UP za kompleks „PRAVOSLAVNOG SABORNOG HRAMA U BUDVI“, Opština Budva

URBANISTIČKI PROJEKAT za kompleks “PRAVOSLAVNOG SABORNOG HRAMA U BUDVI”

IZVJEŠTAJ I ODGOVORI NA PRIMJEDBE SA JAVNE RASPRAVE - NACRT PLANA prezentovan na Javnoj raspravi marta 2024.

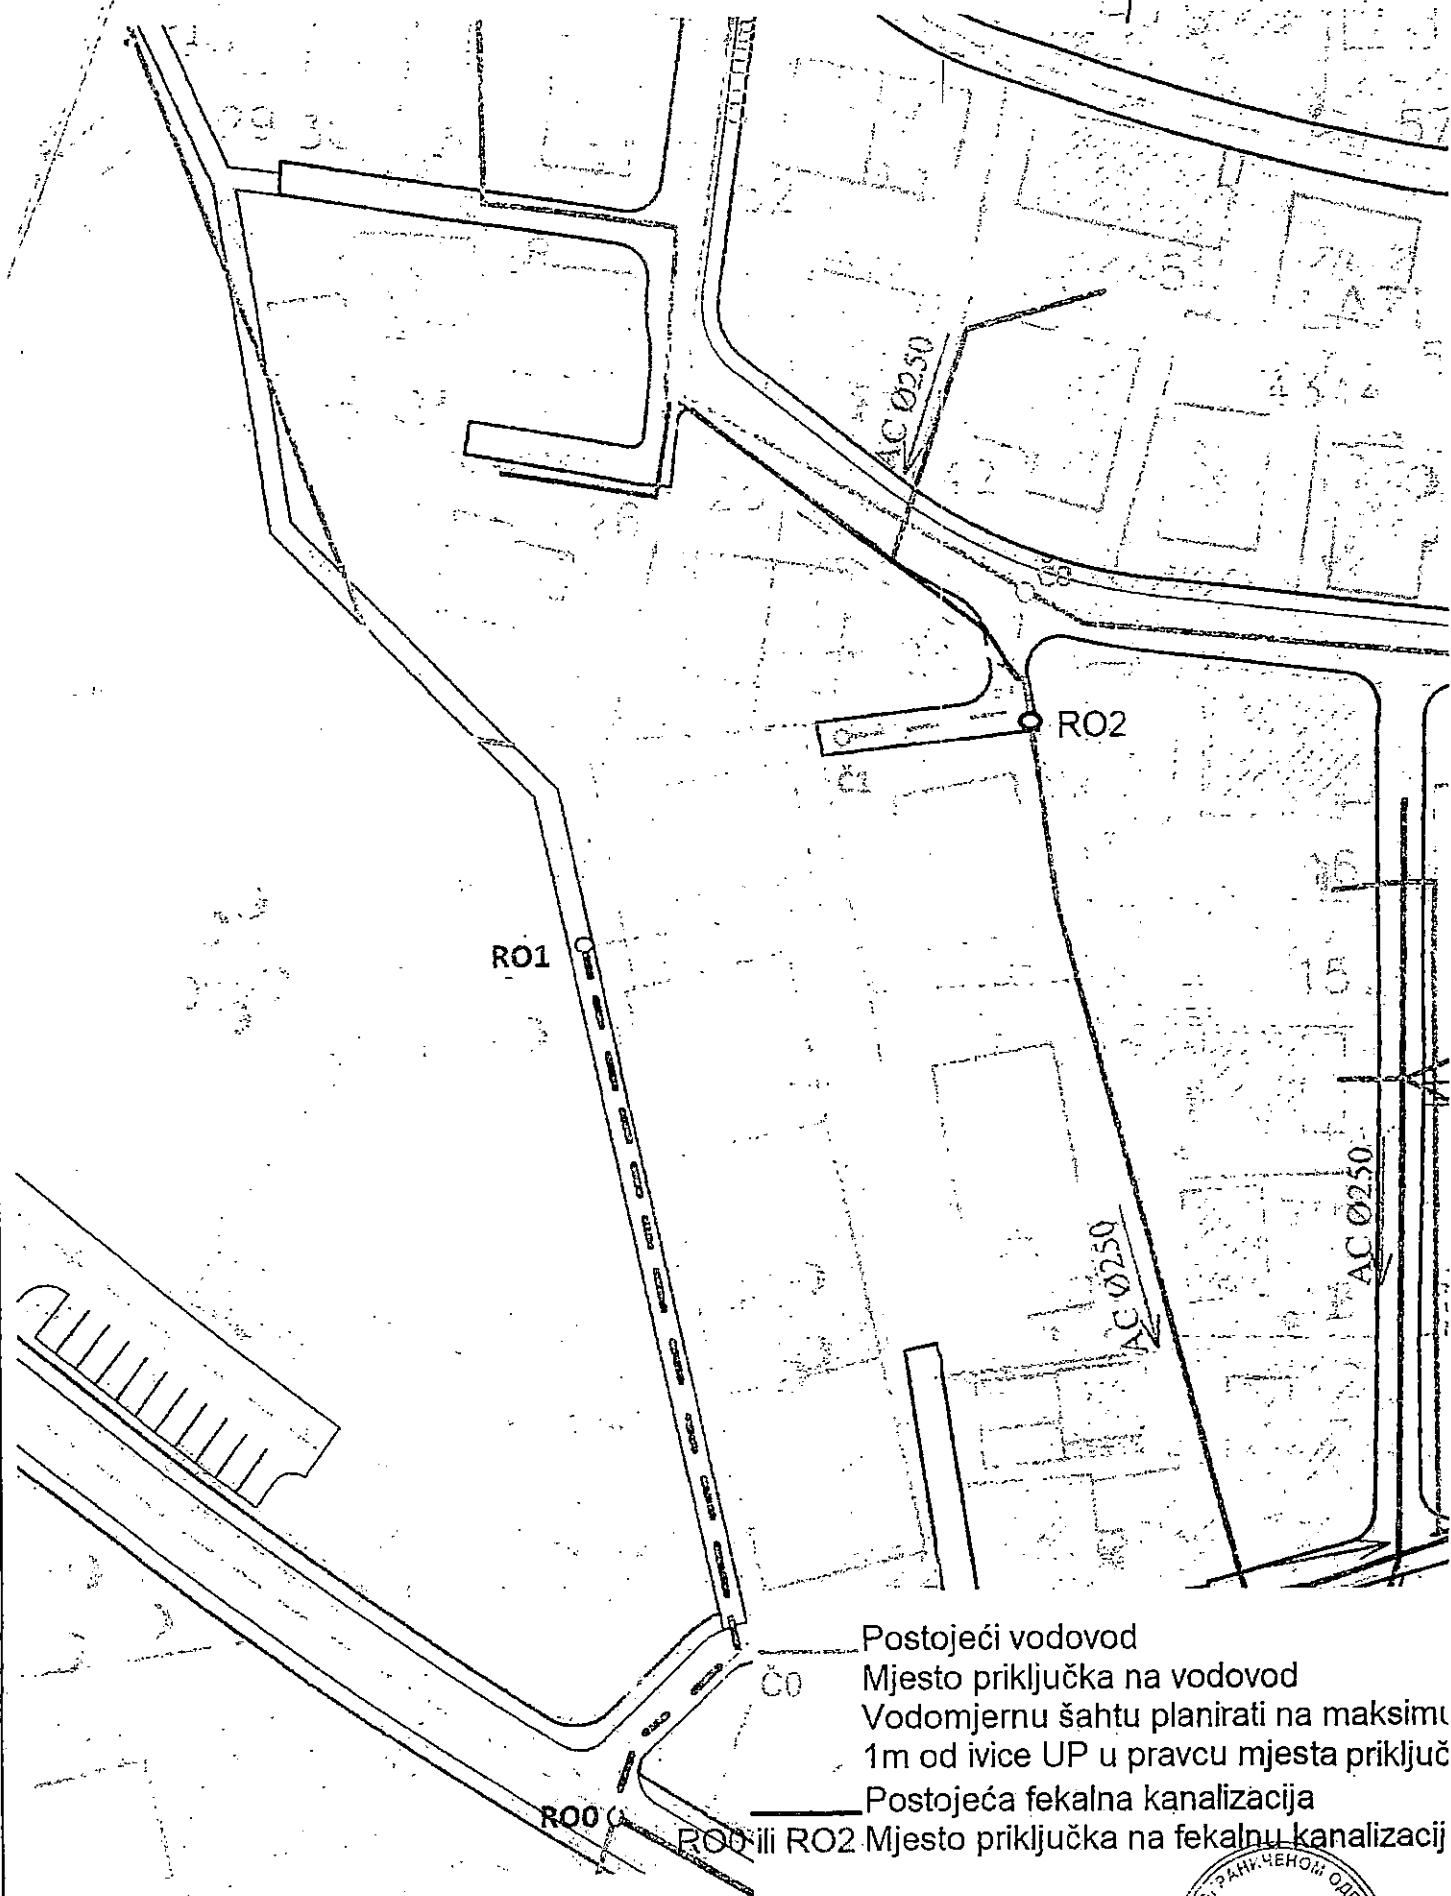
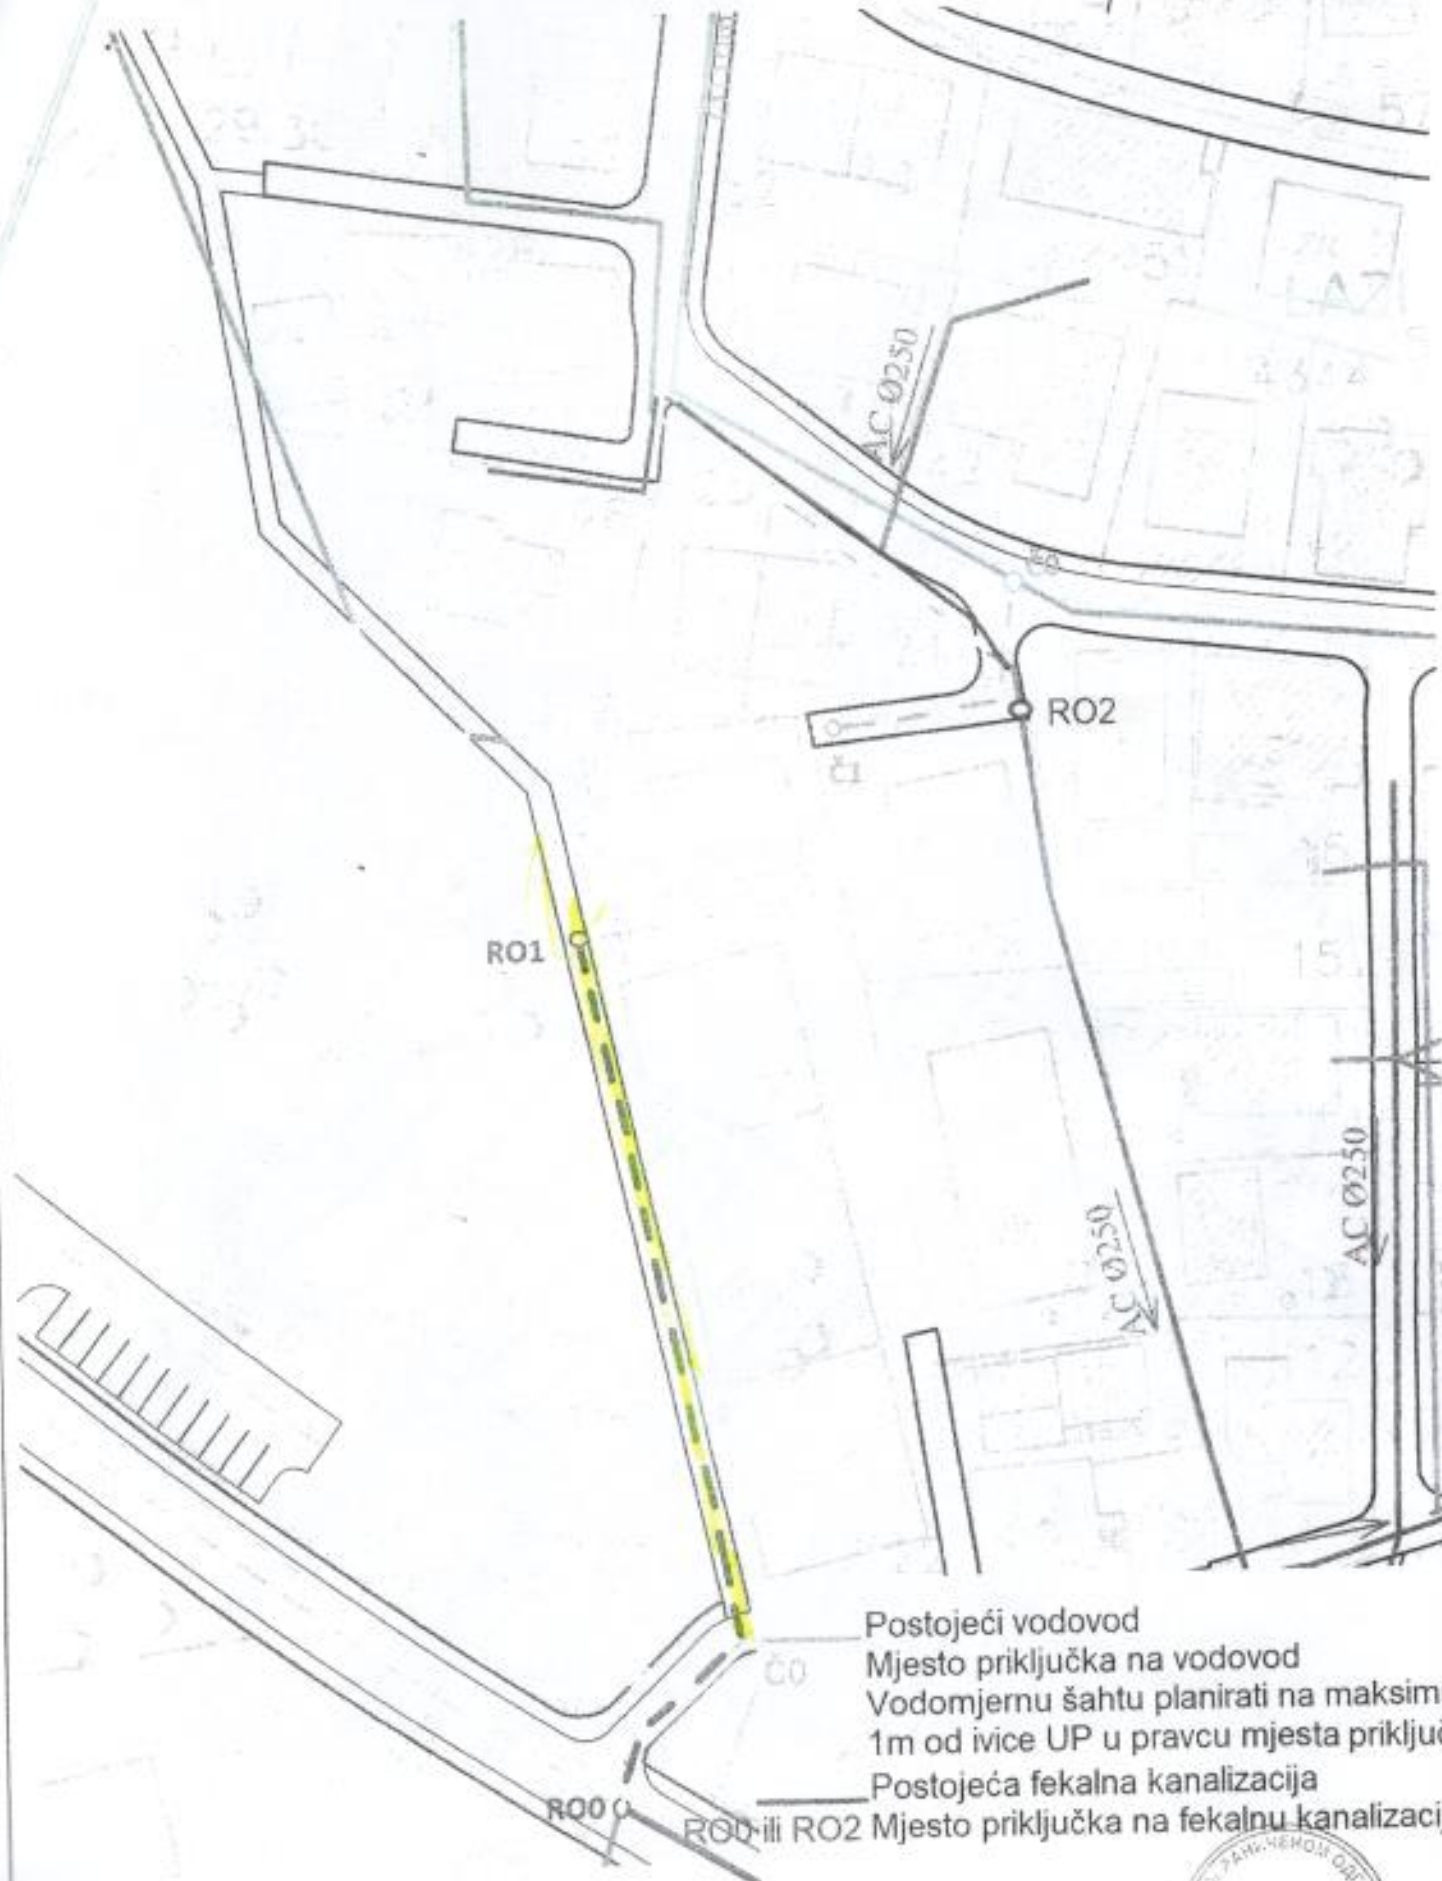
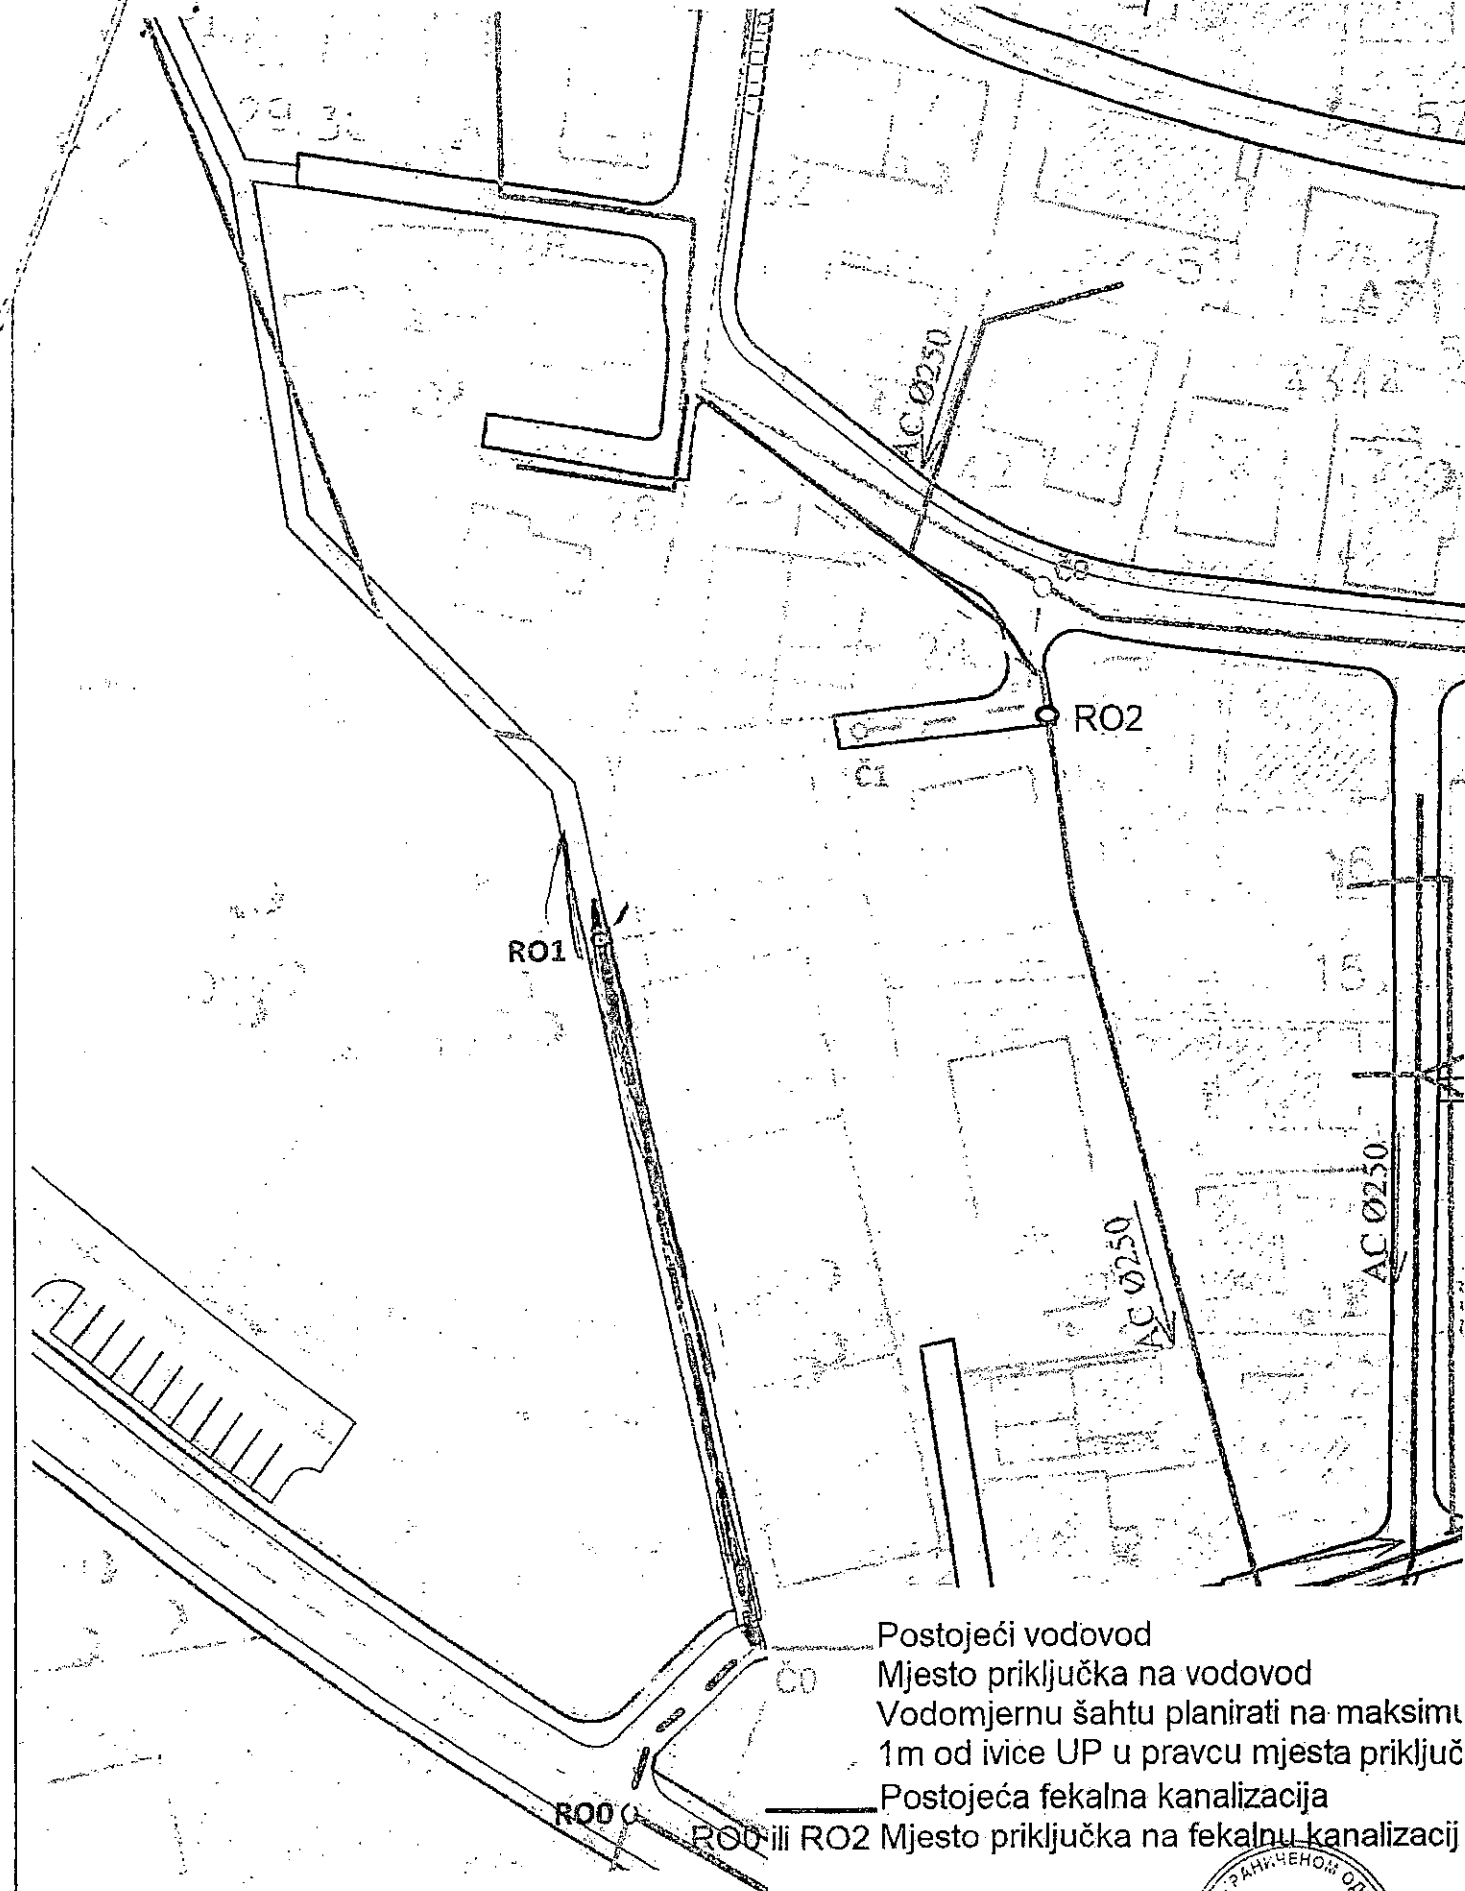
Rješenje je i da se izmjesti prilaz Kapeli sjeverno i da se u Kapelu ulazi sa saobraćajnice direktno /prilog br .1 -prikaz predloga/i da se planirano zelenilo -drveće sadi sa unutrašnje strane puta u dodiru sa Grobljem a ne tzv. "Nenezic" " zgradom. Ovo rješenje bi "ustedjelo "površinu puta za zelene površine u dodiru sa Kapelom.

Rješenje je i da se izmjesti prilaz Kapeli sjeverno i da se u Kapelu ulazi sa saobraćajnice direktno /prilog br .1 -prikaz predloga/i da se planirano zelenilo -drveće sadi sa unutrašnje strane puta u dodiru sa Grobljem a ne tzv. "Nenezic" " zgradom. Ovo rješenje bi "ušteđelo" površinu puta za zelene površine u dodiru sa Kapelom.

Rjesenje je i da se izmjesti prilaz Kapeli sjeverno i da se u Kapelu ulazi sa saobraćajnice direktno /prilog br .1 -prikaz predloga/i da se planirano zelenilo -drvece sadi sa unutrašnje strane puta u dodiru sa Grobljem a ne tzv. "Nenezic" " zgradom. Ovo rjesenje bi "ustedjelo "povrsinu puta za zelene površine u dodiru sa Kapelom.
